### 3. 観測記録による地下構造評価

第822回審査会合  
資料2-1 P.3-19 一部修正

コメントNo.S3-15

## 地下構造モデルの設定の概要

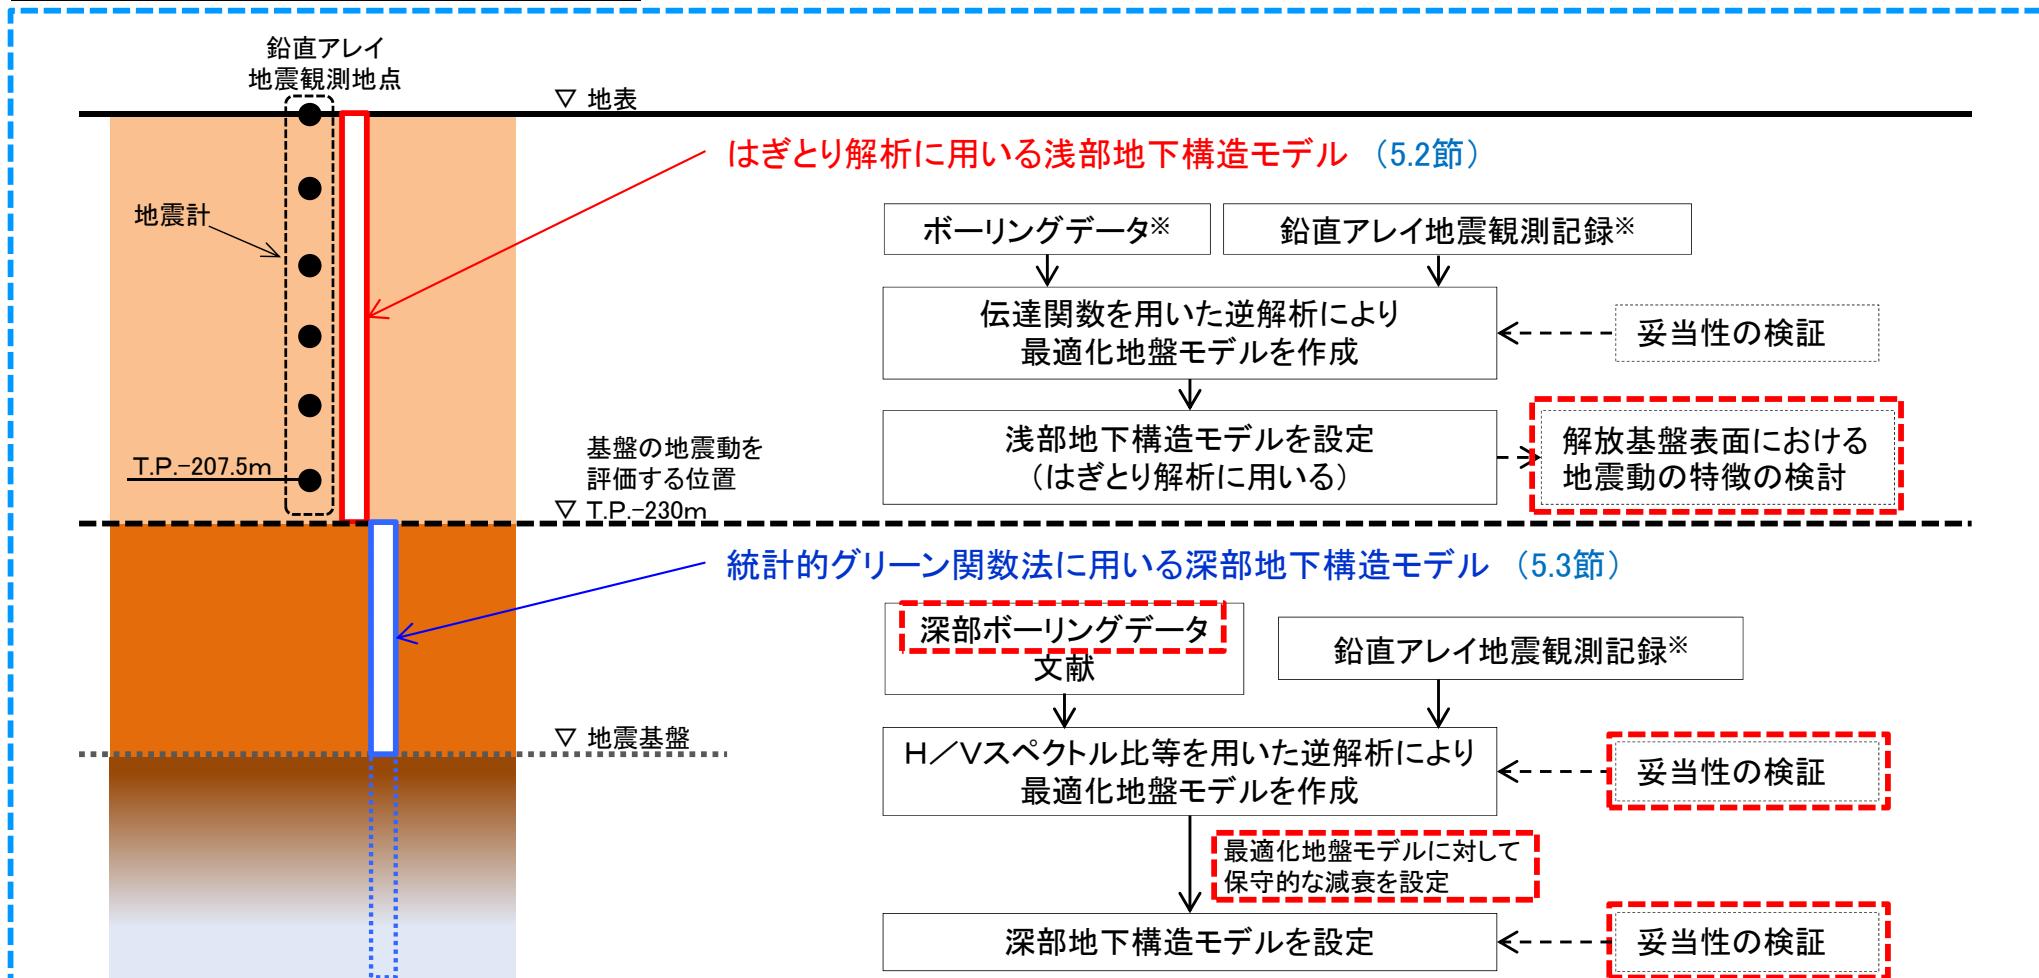
コメントNo.S3-12

### 到来方向別の応答スペクトル比(Noda et al.(2002)との残差)の検討(2/3)

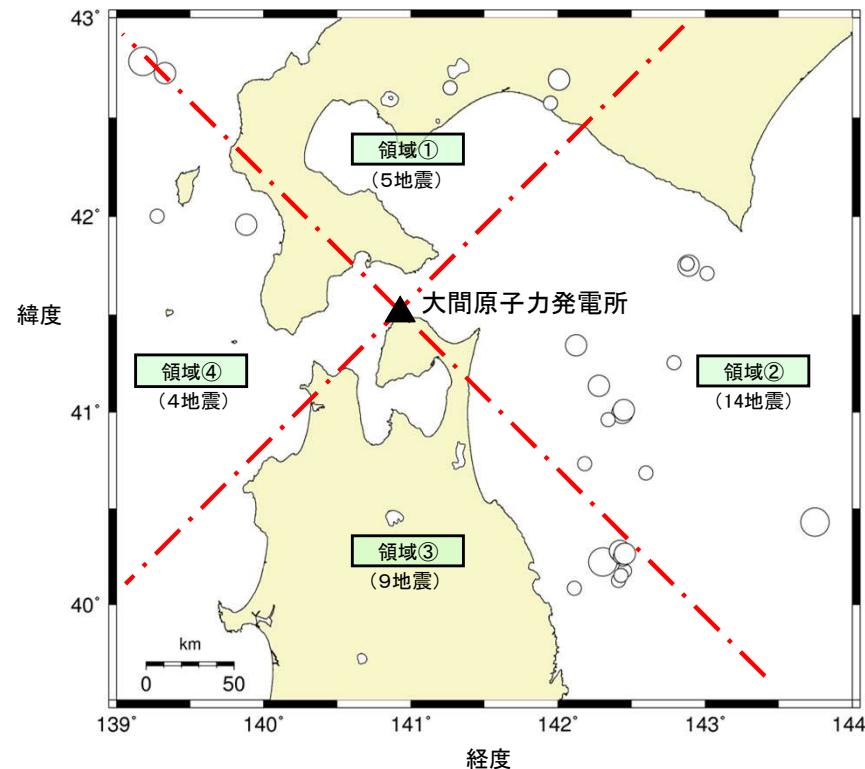
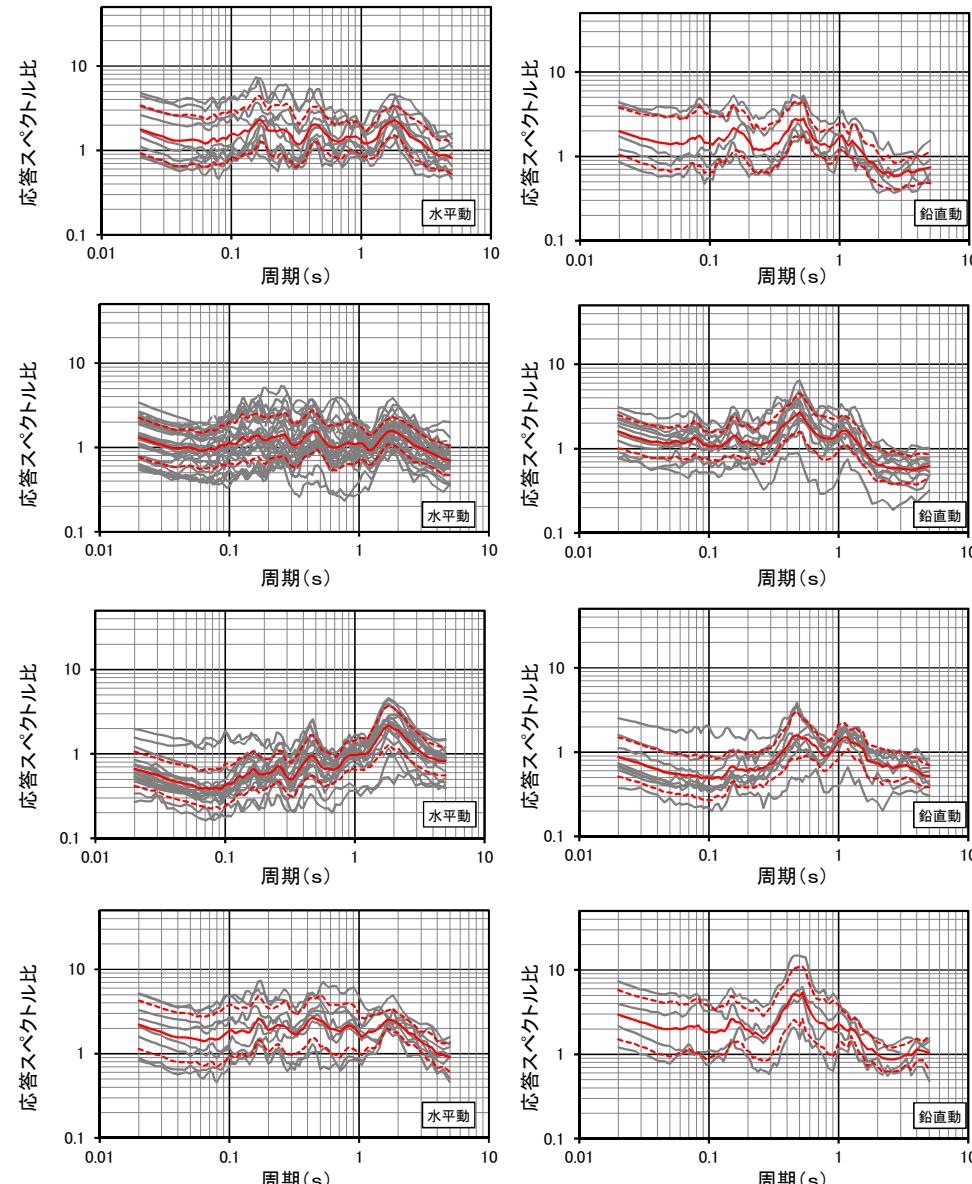
コメントNo.S3-15

- 各地震の応答スペクトル比(残差)の形状について、地震数が少ないこともあり、ばらつきはあるものの、ピークの位置は方位によらずおおむね同様である。
